监理工程师通知单（安全）

工程名称： 赞皇 40 万千瓦一期 20 万千瓦风电项目（本期 10 万千瓦）

编号 ZHFD—ZHJL—AQ—030

主题：关于吊装安全临时用电的问题事宜

图1

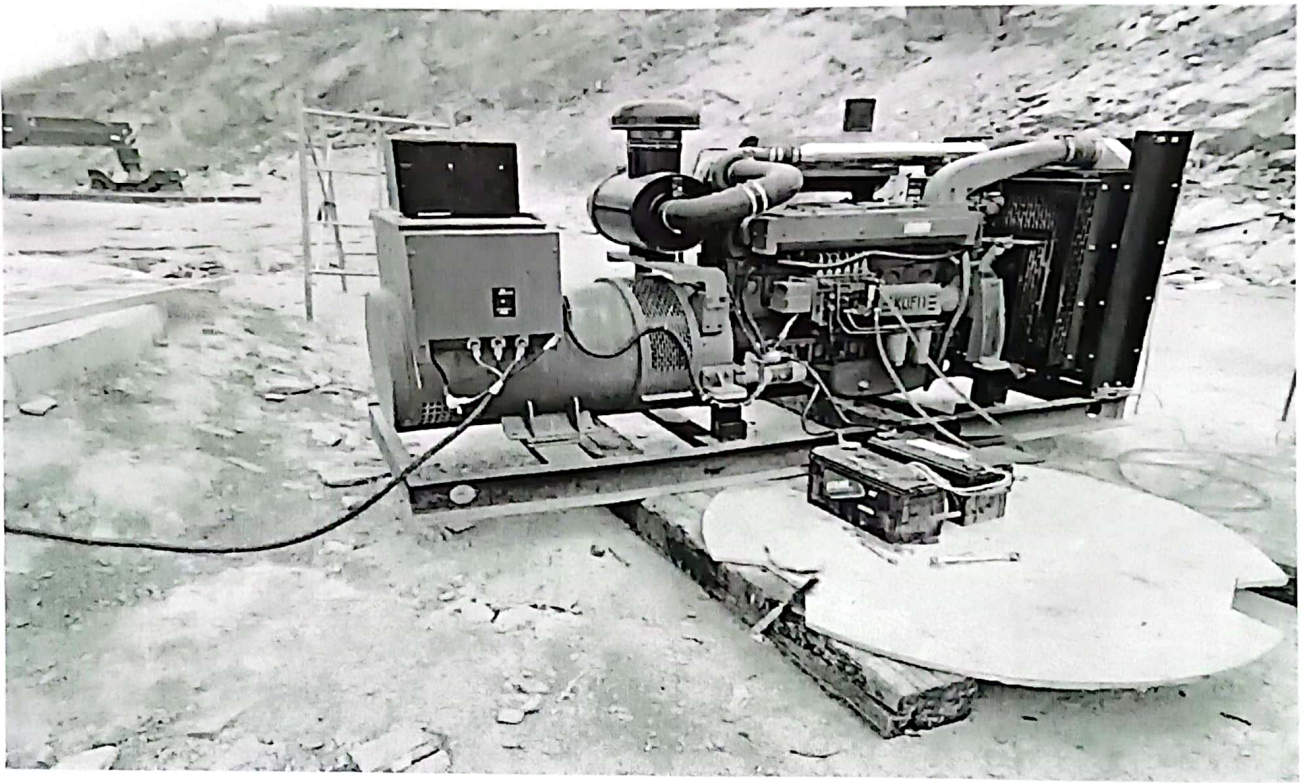
- 1、临时用电电线、电缆随意摆放不规范。
- 2、发电机电源输出端没有增设带漏电保护装置一级配电箱。
- 3、现场灭火器材配置不足。
- 4、现场发电机未配置安全检查记录。
- 5、发电机组未增设安全防护围栏。
- 6、施工现场没有安全用电警示标识、标牌。

严格按照《施工现场临时用电安全技术规范》JGJ46—2015的要求整改，整改合格后进行报验，方可进行用电施工，否则发现类似现象问题不整改或者整改不到位严格按照有关规定制度进行考核。整改完成后报监理部复检，并对《监理工程师通知单030》进行回复。
